## TECHNISCHE INFORMATION

Handelsbezeichnung:	Mazda 626 2,5 V6/MTX	Womi	:18/92
	Mazda MX-6 2,5-V6	TI-Nr.	:10/92-E
Typbezeichnung:	GE	Gruppe	:F
		Datum	:30.04.92
		Blatt	:1/3

<p><b>Betrifft:</b></p> <p>Motorkabelbaum bei Fahrzeugen bis Fahrzeugident.-Nr. JMZ GE **F2 01 156 517</p>
<p><b>Fehlerbeschreibung:</b></p> <p>Bei Fahrzeugen mit Schaltgetriebe, die vor der 10. Kalenderwoche ausgeliefert wurden, kann eine Scheuerstelle am Motorkabelbaum im Bereich der oberen Getriebe-Befestigungsschraube zum Durchbrennen der 30 A EGI Sicherung und somit zum Motorstillstand führen. Bereits überprüfte bzw. nachgearbeitete Fahrzeuge sind mit einem weißen Farbpunkt auf dem vorderen Luftfilter-Befestigungsstehbolzen versehen.</p>
<p><b>Abhilfemaßnahmen:</b></p> <p>Zusätzliche Fixierung des Kabelbaums im Rahmen der Übergabeinspektion bzw. bei nächstmöglicher Gelegenheit.</p> <p>Ab Fahrzeugident.-Nr. JMZ GE **F2 01 156 518 wurde der Kabelbaum werkseitig geändert, so daß eine Überprüfung nicht mehr erforderlich ist.</p>
<p><b>Ersatzteil-Information:</b> keine</p>

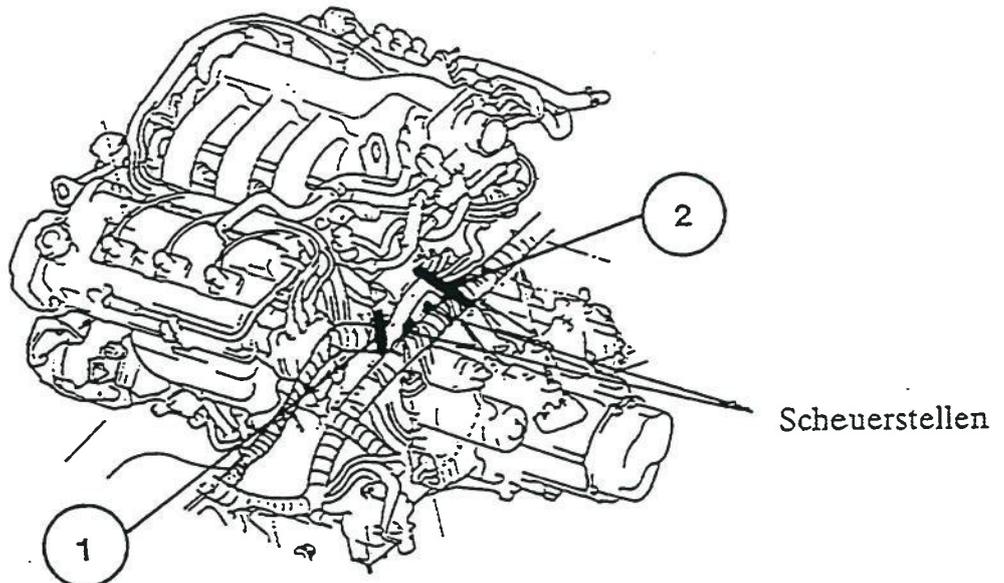
Den näher am Motor liegenden Kabelbaum vorne gemäß Skizze mit einem Kabelbinder an der oberen Bohrung (1) des vorhandenen Halters befestigen. Hinten beide Kabelbäume so zusammenbinden, daß ausreichend Freiraum zu der Getriebe-Befestigungsschraube vorhanden ist. (2)

#### A. Unterschiedliche Ventilschaftdichtungen für Einlaß- u. Auslaßventil

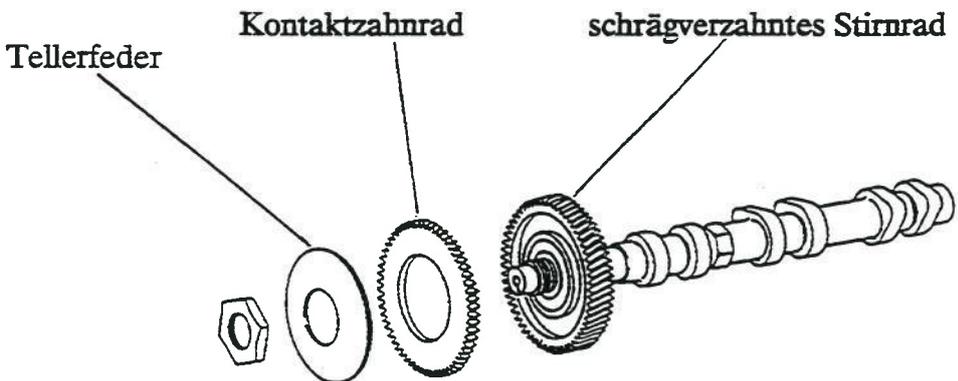
Um eine bessere Unterscheidung der Ventilschaftdichtungen der Einlaß- bzw. Auslaßventile zu ermöglichen, wurde die Farbe der Auslaßventilschaftdichtungen von grau in grün geändert.

Bei einigen Motoren sind jedoch sowohl die Ventilschaftdichtungen der Einlaßventile als auch die der Auslaßventile weiterhin beide grün.

Teilenummer	Bezeichnung	Motortyp
<u>Neu</u>	<u>Alt</u>	
KL01-10-155 (grau)	KL01-10-155 (grau) Ventilschaftdichtung Einlaßventil	KL, KF, K8 FS, FP B6 DOHC
KL02-10-155 (grün)	KL02-10-155 (grau) Ventilschaftdichtung Auslaßventil

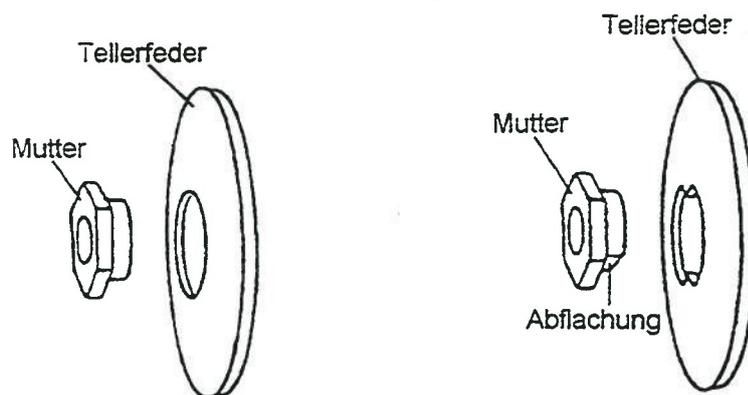
Bei normaler Betriebstemperatur und einer Motordrehzahl von ca. 1200 min<sup>-1</sup> können im Bereich der Nockenwellenräder Klappergeräusche auftreten. Ursache hierfür ist ein verringertes Reibmoment zwischen Tellerfeder und Kontaktzahnrad (siehe auch TI-Nr. 19/94, 19/94-E, 23/95).

Einbau modifizierter Tellerfedern und Muttern gemäß nachfolgender Reparaturanweisung.

alte Ausführung

neue Ausführung

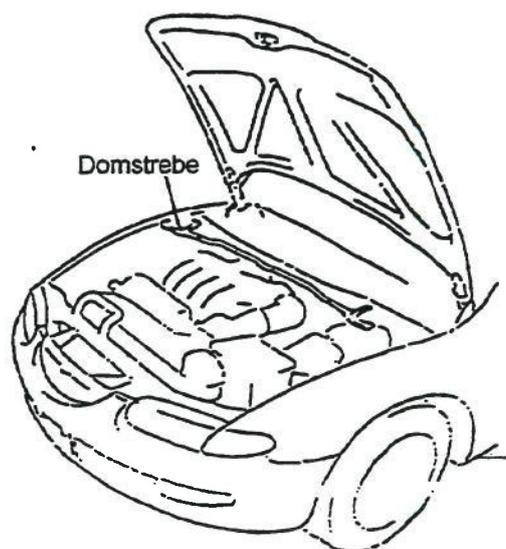
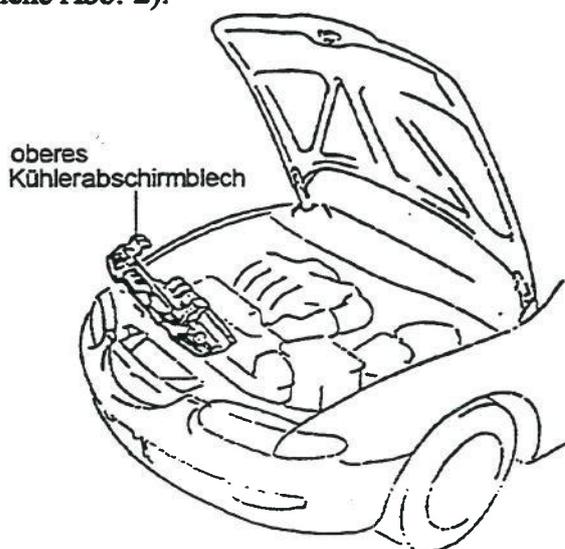
- Es ist nicht erforderlich, Teile des Kühlsystems auszubauen. Daher entfällt auch ein Ablassen der Kühlflüssigkeit.
- Den Ansaugkrümmer, wie in der Abb. 1 gezeigt, aufstellen. Ein Ausbau ist nicht erforderlich.

1. Xedos 6: Ausbau des oberen Kühlerabschirmblechs, MX-3/Xedos 6: Ausbau der Domstrebe (siehe Abb. 2).

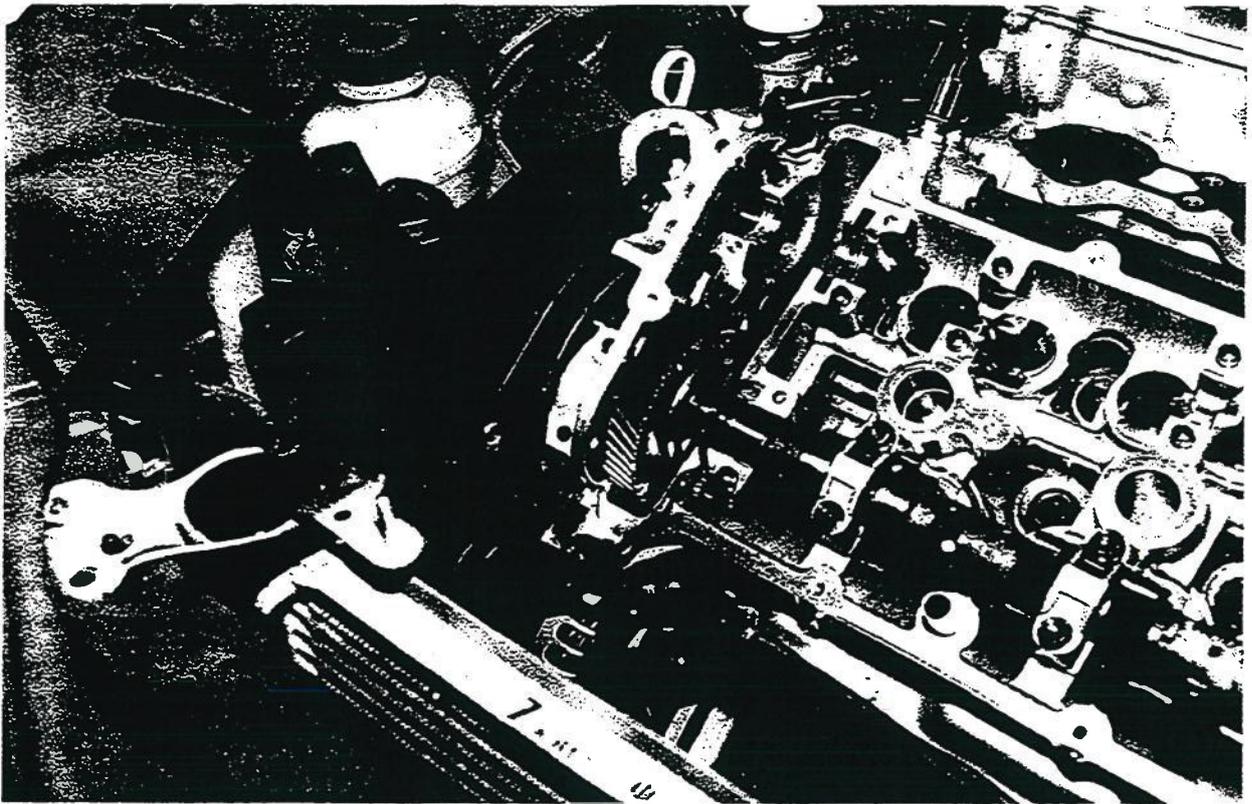
16. Die Nockenwelle über das Zahnrad der anderen Nockenwelle aus dem Zylinderkopf herausdrehen (Abb. 11a).

17. Die Nockenwelle in einen Schraubstock einspannen und Befestigungsmutter, Tellerfeder und Kontaktzahnrad ausbauen. Das Kontaktzahnrad umgekehrt wieder aufsetzen (mit der Innenseite nach außen) und mit einer modifizierten Tellerfeder und Mutter befestigen.  
Anzugsmoment: 74 - 83 Nm.
18. Altes Dichtmittel entfernen und neues Dichtmittel auf den entsprechenden Stellen auftragen.

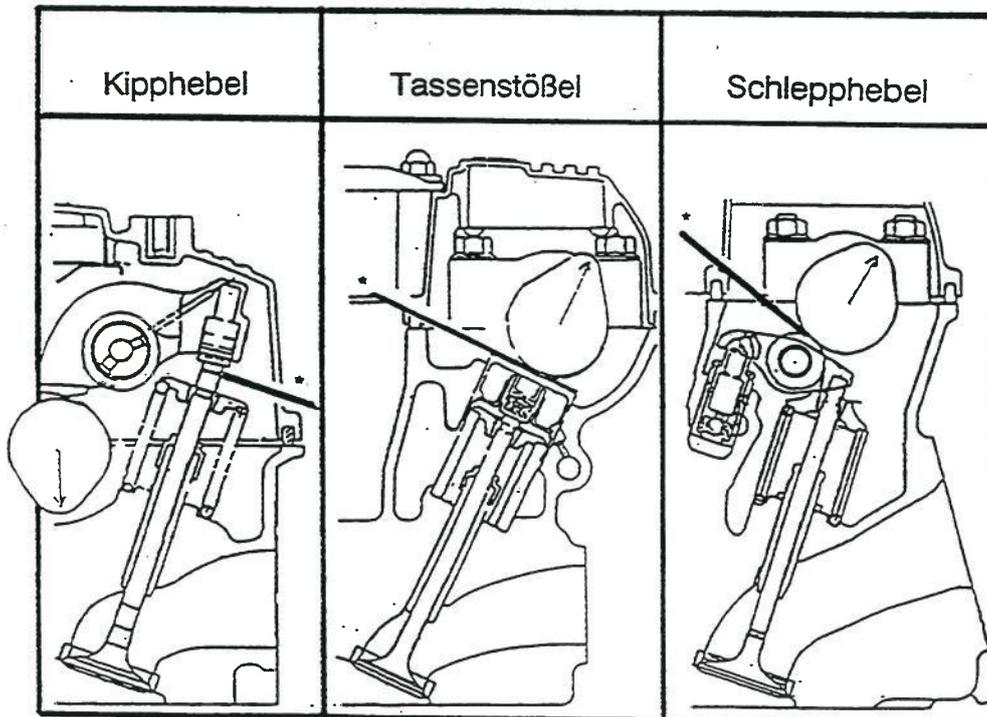
Spiel der Hydrostößel mit einer Fühlerlehre 0,15 mm bei geschlossenem Ventil, wie unten abgebildet, messen.

Fühlerlehre kann am Meßpunkt durchgeschoben werden.

Hydrostößel erneuern

Hydrostößel in Ordnung.
